URZĄD MIEJSKI WROCŁAWIA
WYDZIAŁ PLANOWANIA PRZESTRZENNEGO
wpł. 22-05-2026 (9)
L.dz. 204167

Pismo dotyczące aktu planowania przestrzennego

7.1. Treść[6)] **ZGŁASZAM UWAGĘ DO PLANU OGÓLNEGO W KWESTII UTWORZENIA ŁĄCZNIKA KTK (KARMELKOWA – TARGOWA - KWIATKOWSKIEGO) NA PRZEDŁUŻENIU ŁĄCZNIKA KLECIŃSKIEGO. POŁĄCZENIE TO, ZGŁASZANE PODCZAS WARSZTATÓW ZWIĄZANYCH Z TZW. PAKIETEM OPOROWSKIM,** W ISTOTNY SPOSÓB ODCIĄŻY RUCH NA NEWRALGICZNYCH SKRZYŻOWANIACH OPOROWA ORAZ KLECINY WYPROWADZAJĄC JEGO CZĘŚĆ NA UL. KWIATKOWSKIEGO, CZYLI POZA OBSZAR ZABUDOWY MIESZKANIOWEJ OSIEDLA. W ZWIĄZKU Z ROZWOJEM STREFY USŁUG WZDŁUŻ UL. KARMELKOWEJ SYGNALIZOWANYM W PROJEKCIE PLANU, ROLA ŁĄCZNIKA KTK STAJE SIĘ TYM BARDZIEJ UZASADNIONA.

ZAŁĄCZNIK 1 – – ORIENTACYJNY PRZEBIEG ŁĄCZNIKA KTK.

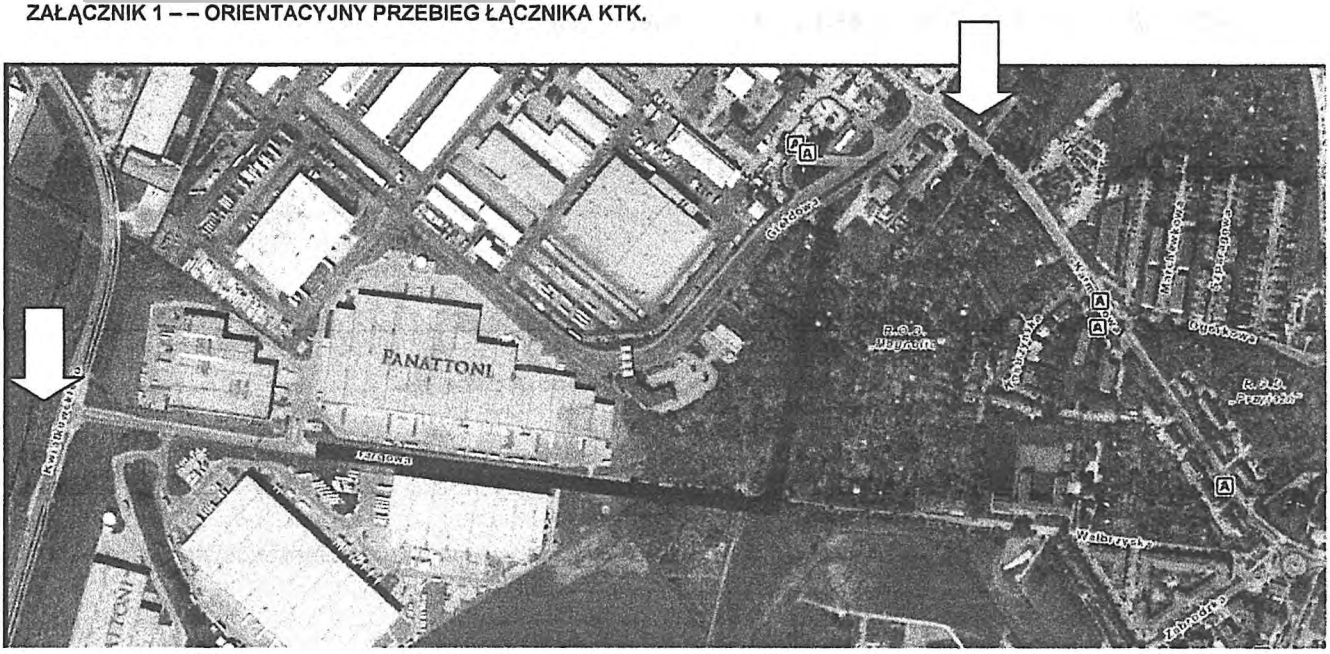
ORIENTACYJNA LOKALIZACJA ŁĄCZNIKA KTK Z ZAZNACZONYMI MIEJSCAMI WLOTU PRZY PĘTLI TRAMWAJOWEJ NA ZAKOŃCZENIU ŁĄCZNIKA KLECIŃSKIEGO (STRZAŁKA GÓRNA) I WYLOTU PRZY UL. KWIATKOWSKIEGO (STRZAŁKA PO LEWEJ) . POŁĄCZENIE ZAPEWNI ALTERNATYWNY WYJAZD W KIERUNKU AOW I WĘZŁA BIELAŃSKIEGO ORAZ USPRAWNI LOGISTYCZNIE OBSZAR GIEŁDY I CENTRUM HANDLOWEGO PRZY UL. KARMELKOWEJ.
